发件人 浙江正泰电器股份有限公司市场战略部

**主题****关于 NXB-80 等系列产品外壳孔深优化告客户通知书**

变更前	变更后

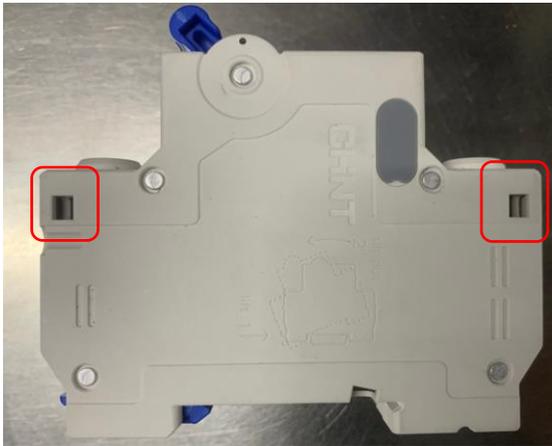
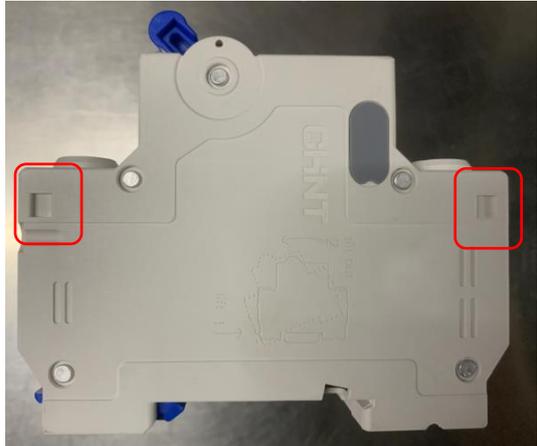
为进一步提升 NXB-80 等系列产品的介电性能，对外壳上盖的孔深进行优化，该变更对产品性能、参数及使用无影响，具体变更前后示意图如下所示：

通孔	沉孔
涉及到的产品清单：NXB-80 (G)、NXB-80E、NBP-80、NBDP-80

以上变更仅在零部件外观上有细微差别，对安装使用、产品性能均无影响。
